3. 海水浴場の整備(1) 配置計画(案)

小泉海水浴場 駐車場(観光交流広場) 構想図

4. 保安林整備[中島海岸](1)

5. 排水について(1) 津谷川排水計画(樋門計画位置)

津谷川排水樋門流域図

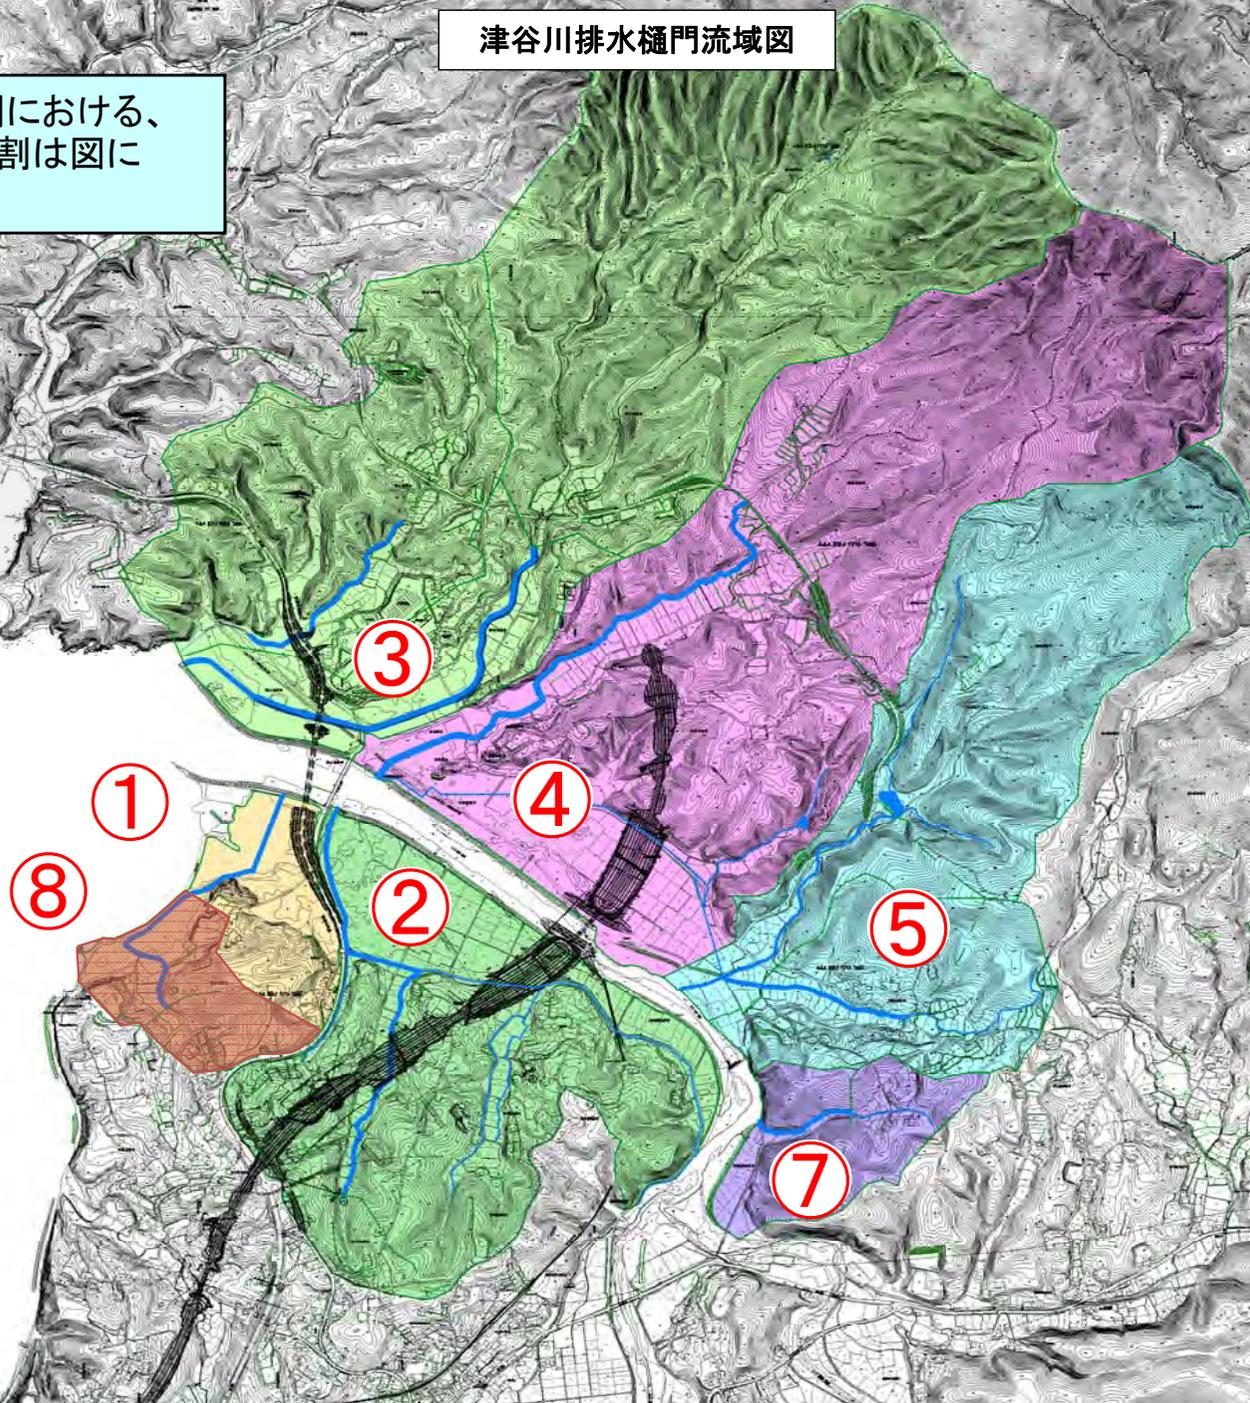
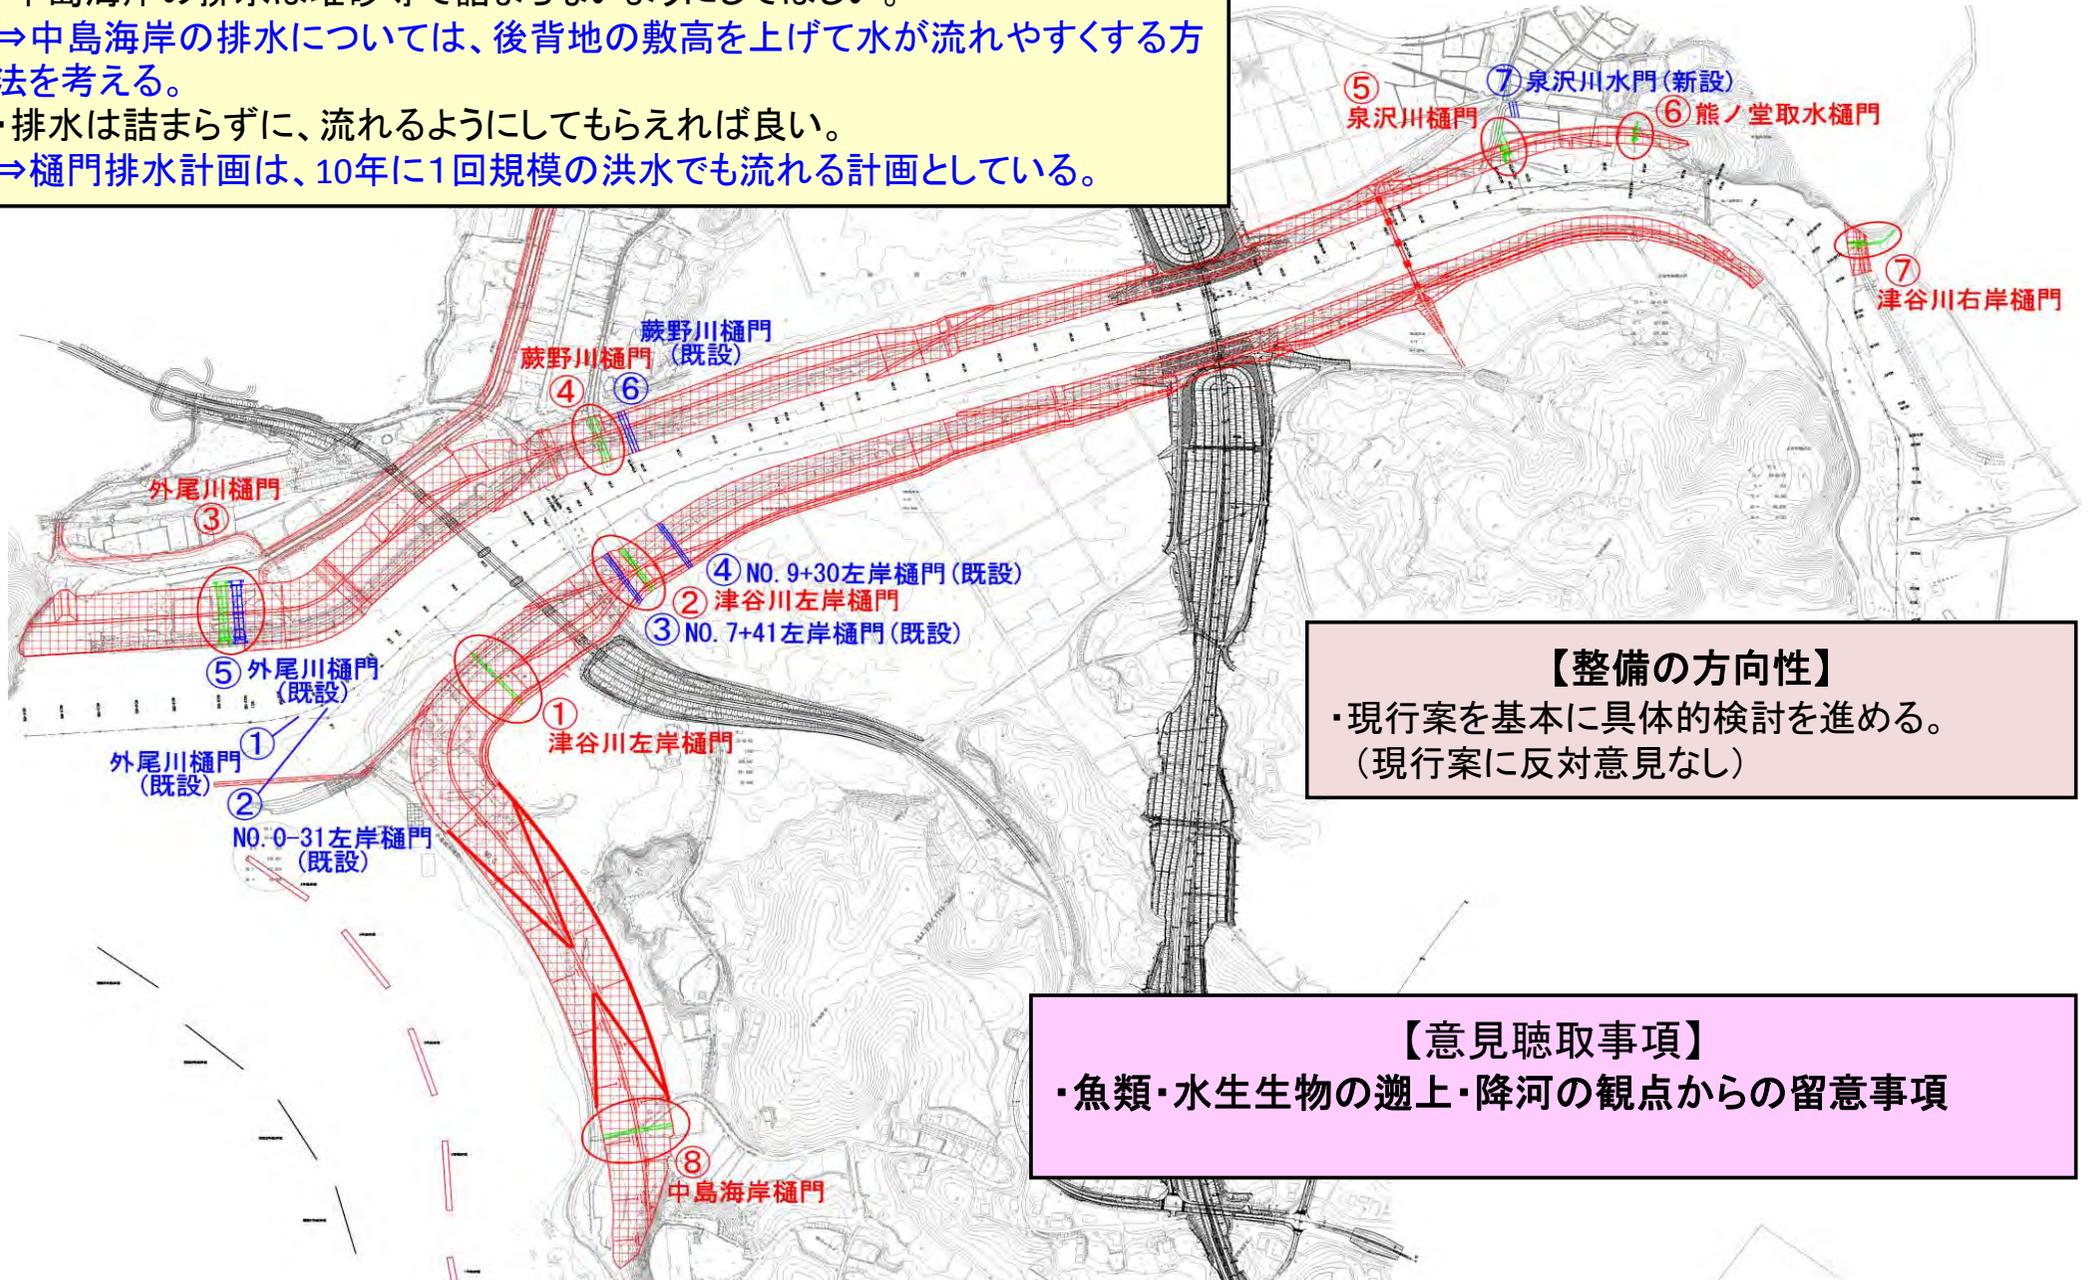
- ・中島海岸の排水は堆砂等で詰まらないようにしてほしい。
⇒中島海岸の排水については、后背地の敷高を上げて水が流れやすくする方法を考える。
- ・排水は詰まらずに、流れるようにしてもらえれば良い。
⇒樋門排水計画は、10年に1回規模の洪水でも流れる計画としている。
